**Wyjaśnienia treści SWZ (zestawy 40, 45, 49, 50)**

Dotyczy: postępowania prowadzonego w trybie przetargu nieograniczonego, o wartości szacunkowej powyżej progów unijnych, w oparciu o przepisy ustawy z dnia 11 września 2019r. Prawo zamówień publicznych (Dziennik Ustaw z 2022r., poz. 1710), którego przedmiotem jest: „Budowa budynku dydaktycznego wraz z garażem podziemnym polegająca na rozbudowie i przebudowie budynku biblioteki Uniwersytetu Papieskiego Jana Pawła II w Krakowie” **znak sprawy ZP.240.22 – 32.**

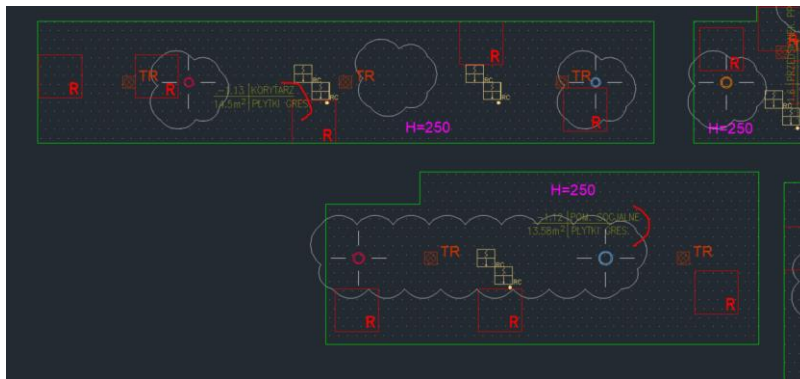
1. Prosimy o informację z którego pliku powinniśmy wziąć informację na temat sufitu podwieszanego dla podanych pomieszczeń (-1.12 i -1.13), wg rzutów sufitów oba pomieszczenia mają ten sam rodzaj - SUFIT GŁADKI GK Z REWIZJAMI do pom. mokrych/wilgotnych, jednak wg książki pomieszczeń występują dwa różne sufity.

-1.12	POM. SOCIALNE	13,58 m <sup>2</sup>	-1	Sufit systemowy podwieszany na ruszcie stalowym - płyty z wełny mineralnej niepalnej 60x60cm, kolor biały.
-1.13	KORYTARZ	14,50 m <sup>2</sup>	-1	Sufit pełny z płyt gipsowo-kartonowych z rewizjami na podkonstrukcji stalowej, malowany wodorozcieńczalną, lateksową farbą akrylową, odporną na zmywanie na kolor biały NCS 0500-n, mat.

**Odp.: Zamawiający informuje, że wykończenie sufitów pom. -1.12, -1.13 należy wykonać wg. książki pomieszczeń.**

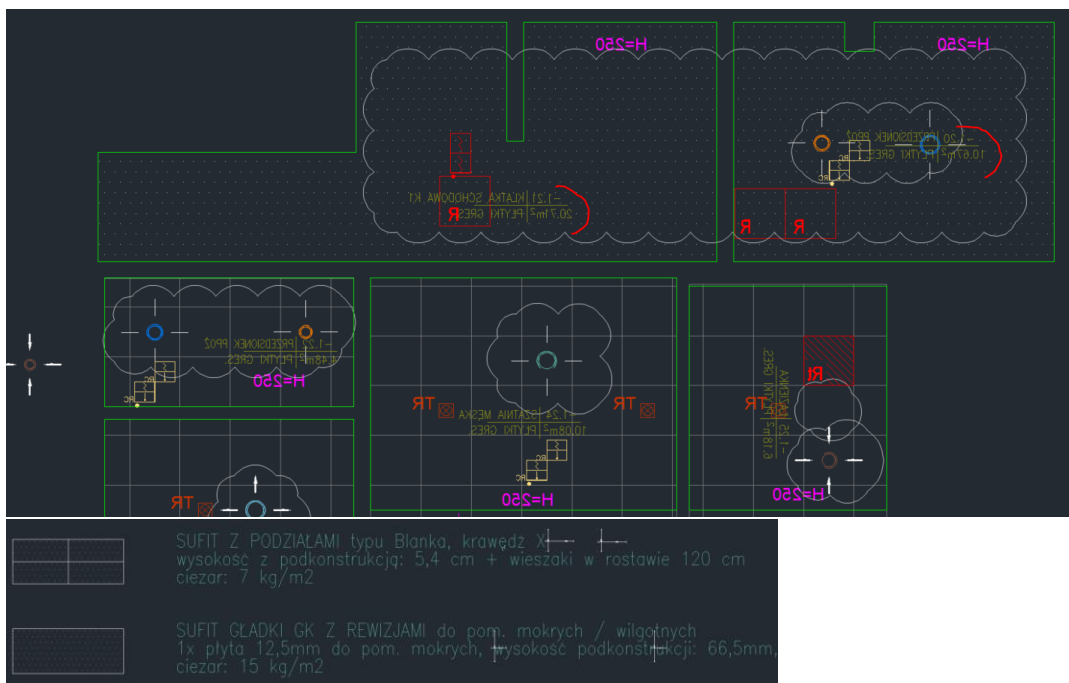
2. Prosimy o informację, czy szraf kropkowany jest poprawnym oznaczeniem dla podanych pomieszczeń? Szraf samych kropek to szraf sufitów dla pomieszczeń mokrych. Za pomieszczenia mokre - łazienki, szatnie, wc - mają szraf w kratę czyli sufit typu BLANKA. Czy to na pewno poprawne oznaczenia?

**Odp.: Zamawiający informuje, że dokumentacja sufitów kondygnacji podziemnej została uzupełniająco zamieszczona w katalogu pn.: „REWIZJE i rys. do zapytań”. Uzupełniono legendę rysunku PW-02-03-06-2022-RYS.504-RZUT SUFITÓW KOND.PODZIEMNEJ o brakujący sufit.**

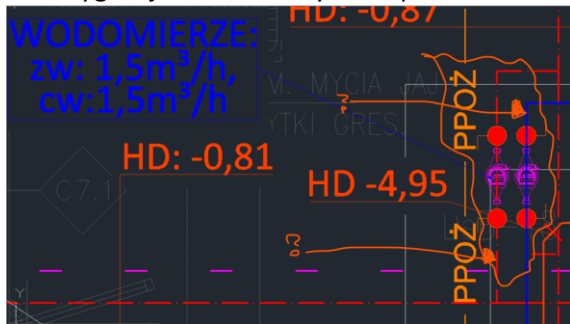
22. Występuje rozbieżność pomiędzy mocą klimatyzatora kanałowego dla pomieszczenia 1.15. Według opisu ma mieć  $Q_{ch} = 7$  kW, z kolei w części rysunkowej oraz zestawieniu materiałów  $Q_{ch} = 10$  kW. Prosimy o podanie poprawnej mocy.

**Odp.: Zamawiający informuje, że prawidłowa moc to 10kW.**

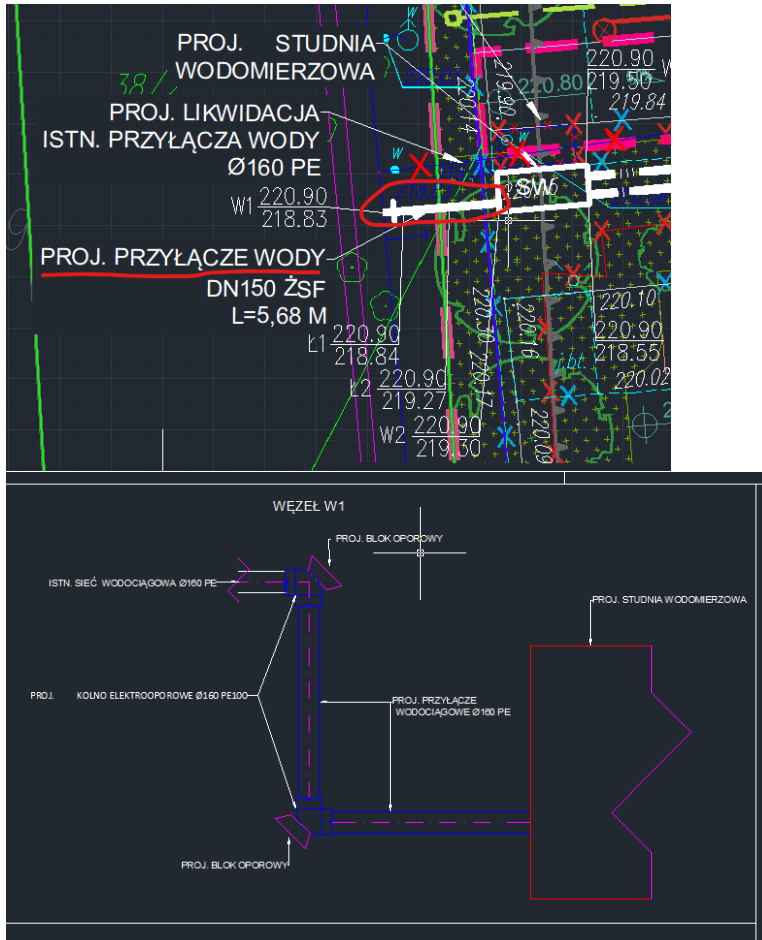
26. Zgodnie z mapą PZT rys. nr PW-06.4-03-06-2022-001 zamieszczoną poniżej oraz zestawieniem materiałów dla przyłącza wody i opisem technicznym pkt 4.1 ("Istniejące przyłącze oraz studnię wodomierzową należy usunąć, a istniejące odejście od sieci wodociągowej  $\phi 225$ PE zaślepić kołpakami kołnierзовym. Projektowane przyłącze DN150 wpiąć do sieci wodociągowej  $\phi 225$ PE z zastosowaniem kształtek i rur z żeliwa sferoidalnego. Za trójnikiem redukcyjnym DN200/150 T ŻSF

zabudować zasuwę odcinającą DN150 ŻSF") zaprojektowano włączenie w węźle W1 do istniejącej sieci wodociągowej poprzez trójnik z zasuwą. W projekcie pojawia się rysunek węzła W1 gdzie zaprojektowano kolana elektrooporowe. Prosimy o potwierdzenie włączenia poprzez trójnik z zasuwą (zgodnie z projektem, zestawieniem, opisem technicznym oraz uzgodnieniem projektu zał. 22 z 15.07.22)

**Odp.: Zamawiający potwierdza wpięcie na wprost z zastosowaniem trójnika z zasuwą. Rozpatrywać zgodnie z korektą rysunków zawartych w katalogu pn.: „REWIZJE i rys. do zapytań”.**

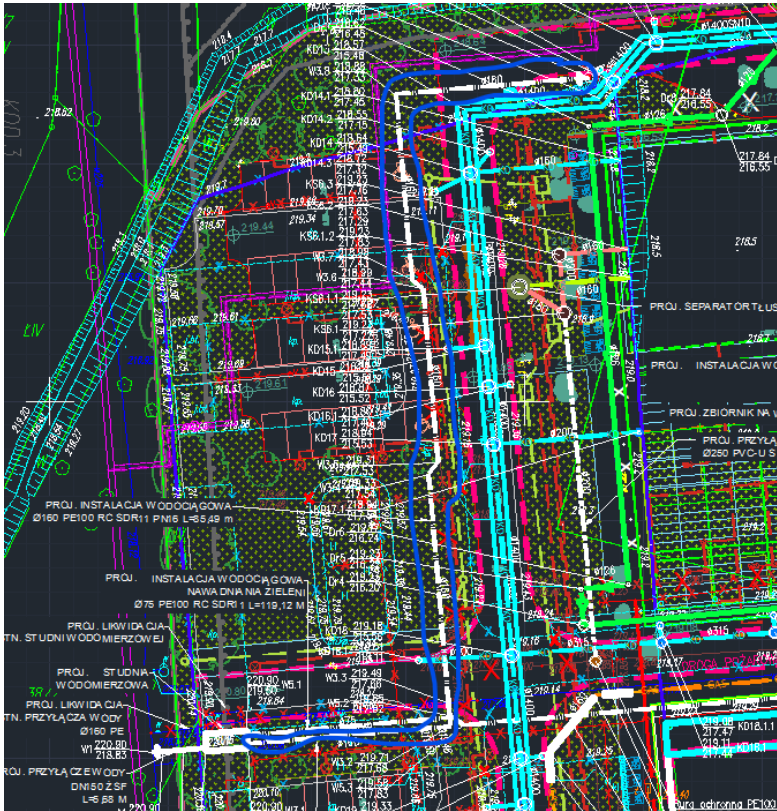
27. Zgodnie z mapą PZT rys. nr PW-06.4-03-06-2022-001 zamieszczoną poniżej zaprojektowano przekładkę instalacji wodociągowej wraz z doprowadzeniem instalacji do hydrantu DN80 na odcinku W3.1-W3.9 (zaznaczono w niebieskiej obwiedni). W projekcie brak profilu odcinka W3.1-W3.9. Prosimy o uzupełnienie oraz potwierdzenie trasy oraz rzędnych prowadzenia instalacji zgodnie z mapą PW-06.4-03-06-2022-001.

**Odp.: Zamawiający informuje, że trasy oraz rzędne prowadzenia instalacji należy wycenić i wykonać zgodnie z korektą rysunków zawartych w katalogu pn.: „REWIZJE i rys. do zapytań”.**

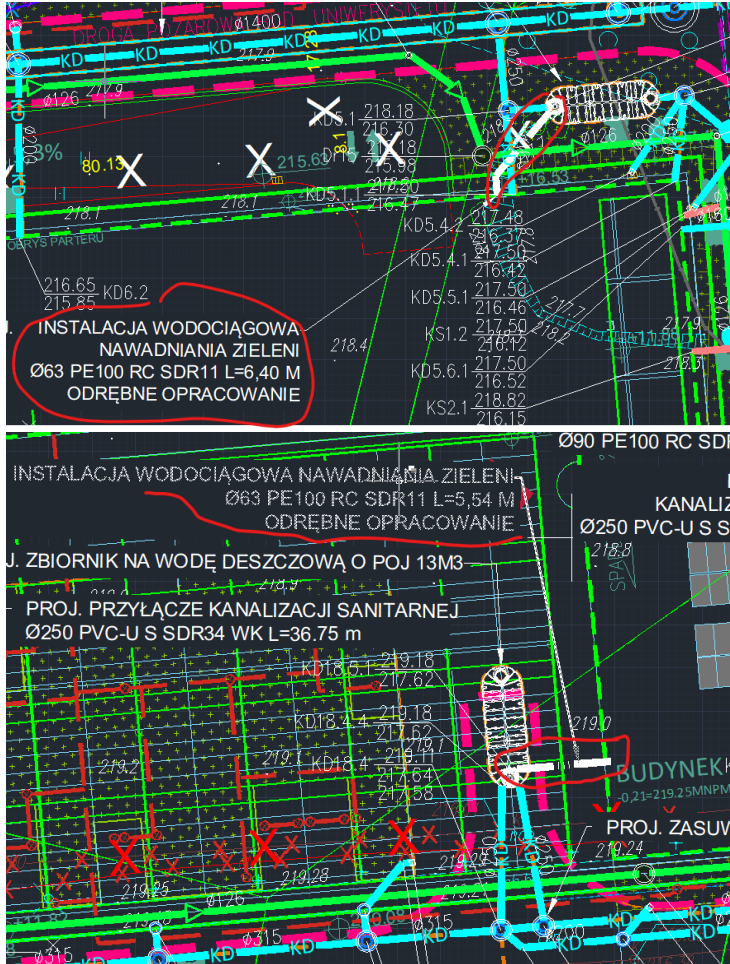
28. Na mapie PZT rys. nr PW-06.4-03-06-2022-001 brak oznaczeń odcinka W4.1-W4.5. W dokumentacji występują dwa rysunki profili z tymi samymi oznaczeniami W4.1-W4.5 (rys. PW-6.4-03-06-2022-003 Profil przebudowy instalacji wodociągowej W4.1 i PW-6.4-03-06-2022-004 Profil instalacji nawadniania zieleni W5.1). Brak oznaczeń W4.1-W4.2 na mapie PZT. Prosimy o wyjaśnienie rozbieżności.

**Odp.: Zamawiający informuje, że profile należy rozpatrywać zgodnie z PZT i profilami zawartymi w korekcie dokumentacji projektowej w katalogu pn.: „REWIZJE i rys. do zapytań”.**
